חוות דעת מומחה

כתובת: _____ פתח תקווה

תאריך ביקור בנכס: 03/09/2024

סוג הנכס: דירת מגורים, 4 חדרים מחולקת ל-2 קומות, (מסירה ראשונית).

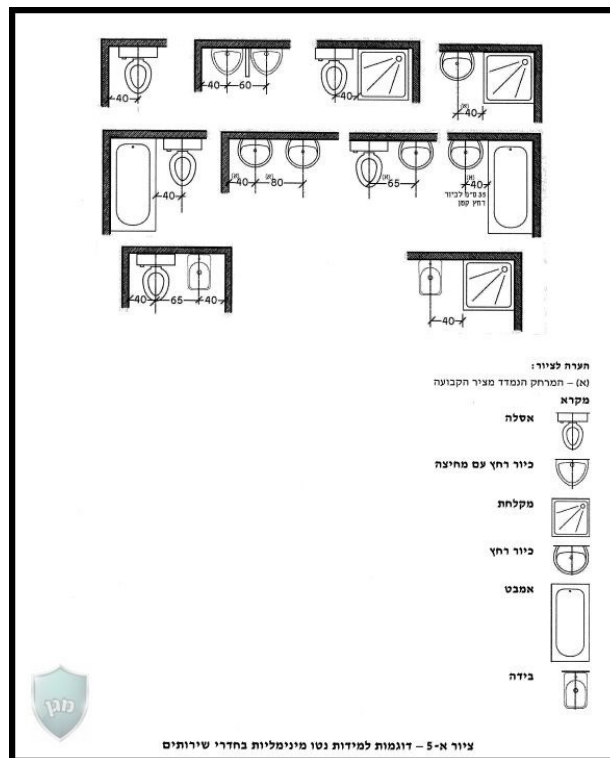
7.1 ממצא	אסלה מותקנת במרחק של 31 ס"מ מהאמבטיה - בניגוד לדרישות התקן המגדיר מידה מינימלית של 40 ס"מ.
מיקום	חדר רחצה כללי
המלצה	יש לפרק את האסלה ולהתקינה במרחק מינימלי של לפחות 40 ס"מ. מצידה השני של האסלה יש 52 ס"מ כך שניתן להזיזה עד 12 ס"מ.
תקן	[1205 חלק 3 נספח א']
מחיר	2,300 ש"ח (מחיר ליחידה: 2,300 ש"ח, כמות: 1 קומפ')

בידוד מערכת סולארית.

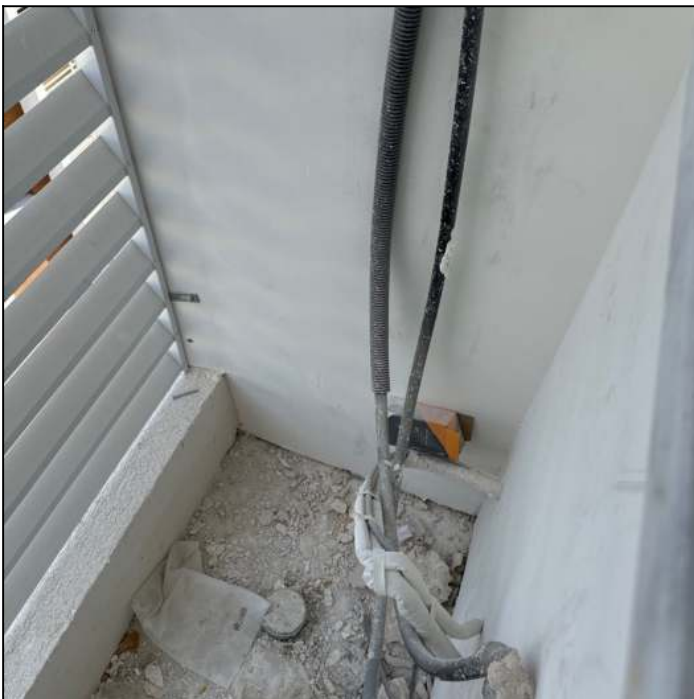
15.1 ממצא	צנרת מערכת סולארית נמצאה ללא בידוד תרמי לפי ת"י 579. לא נמצאו מעברי צנרת תקינים לפי ת"י 1205.
מיקום	מסתור כביסה
המלצה	יש להשלים בידוד תרמי לאורך כל צנרת המערכת הסולארית. יש לחצוב ולחשוף את הצנרת, להוסיף שרול שגדול 20 מ"מ מהצנרת והבידוד העוברים דרכו.
תקן	[תקן 579 חלק 5 סעיף 3.4.8]
מחיר	1,600 ש"ח (מחיר ליחידה: 1,600 ש"ח, כמות: 1 קומפ')

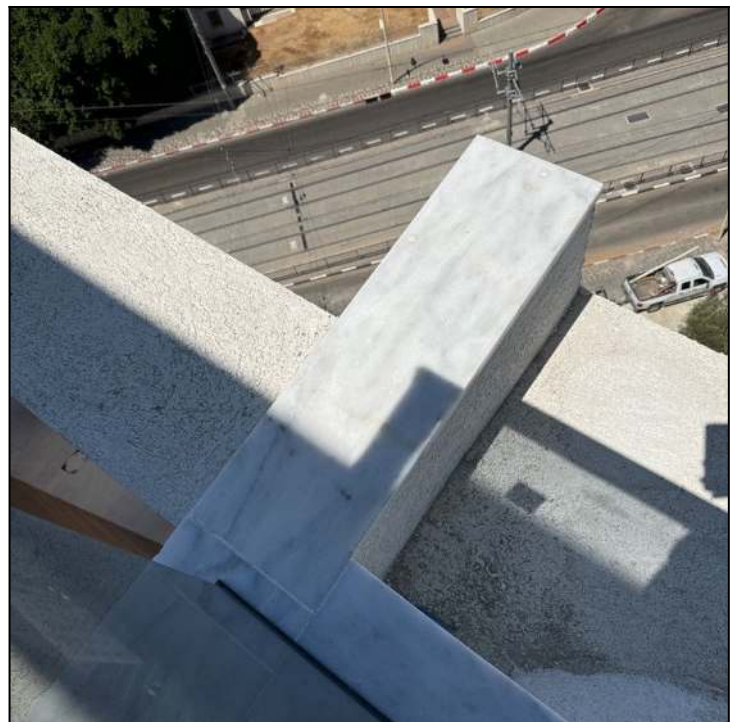
17.4 ממצא	לא בוצע עיגון מכני לאבני הקופינג בקיר המרפסת, קיימת סכנת נפילת אבנים.
מיקום	מרפסת עליונה
המלצה	יש לבצע עיגון ולסגור בפקק מדגם האבן.
הערה	עבודות בגובה יבוצעו בהתאם לתקנות הבטיחות - עבודה בגובה.
תקן	2378 חלק 4
מחיר	600 ש"ח (מחיר ליחידה: 600 ש"ח, כמות: 1 קומפ')
